KLAIPĖDOS MIESTO SAVIVALDYBĖS ADMINISTRACIJOS VIEJŠŲJŲ PIRKIMŲ KOMISIJA

DĖL ATSAKYMŲ Į GAUTUS KLAUSIMUS PATEIKIMO

Vadovaudamiesi **parko palei Šilutės plentą įrengimo darbų su darbo projekto parengimu pirkimo supaprastinto atviro konkurso būdu (CVP IS ID 1352814)** sąlygų aprašo 54 p., atsakome į gautus klausimus:

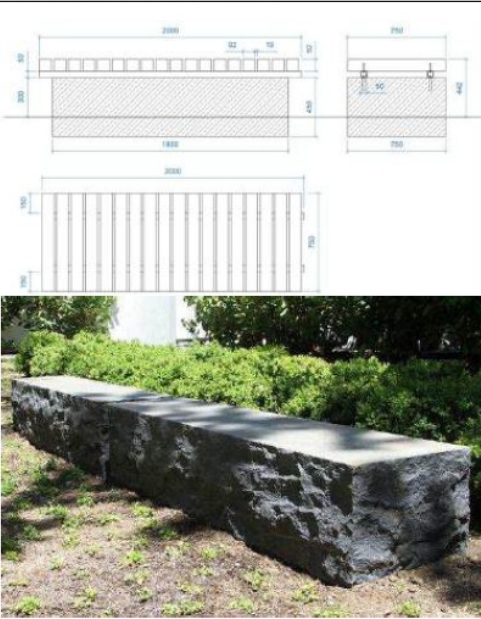
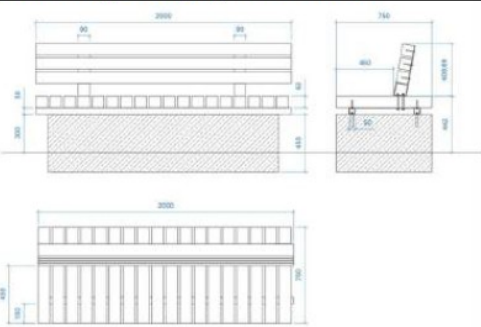
Norime pabrėžti, kad kai kurie techninės specifikacijos reikalavimai yra labai detalūs, numatytos žaidimų ir sporto įrangos charakteristikos bei kartu pateiktos vizualizacijos nurodo tik dviejų gamintojų – Lappset ir Norna, kurių vienintelis atstovas Lietuvoje yra UAB „Fixman“. Detalūs matmenys ir konkrečių konstrukcinių sprendimų apibrėžimai nepagrįstai riboja galimybę pirkime dalyvauti tiekėjams, siūlantiems funkcionaliai lygiavertčius, tačiau konstrukciškai kiek kitokius sprendimus. Siekiant užtikrinti skaidrumą, lygiateisiškumą, proporcingumą bei neribojant tiekėjų konkurencijos, rekomenduojame vietoje detalių techninių specifikacijų nustatyti bendrusius funkcinis ir kokybinius reikalavimus, kurie leistų įsigyti aukštos kokybės įrenginius užtikrinant jų prieinamumą platesniam tiekėjų ratui.

Atsakydami į jūsų pastabą dėl techninių specifikacijų detalumo ir tiekėjų konkurencijos ribojimo, informuojame, kad rinkoje yra ir kitų įmonių, gaminančių vaikų žaidimų ir sporto įrangą, kuri gali būti funkcionaliai lygiavertė bei atitikti keliamus kokybinius reikalavimus. Todėl nėra pagrindo teigti, kad techninės specifikacijos nepagrįstai riboja konkurenciją. Pažymime, kad vizualizacijos, pateiktos pirkimo dokumentuose, yra skirtos kaip orientaciniai pavyzdžiai, iliustruojantys numatomą įrangos paskirtį ir funkcionalumą, o ne kaip privalomas reikalavimas tam tikriems gamintojams ar konkreitiems konstrukciniams sprendimams. Siekiant užtikrinti lygiateisiškumą ir konkurenciją, tiekėjai turi teisę siūlyti lygiavertčius gaminius, atitinkančius pirkimo dokumentuose nustatytus esminius funkcinis ir kokybinius reikalavimus.
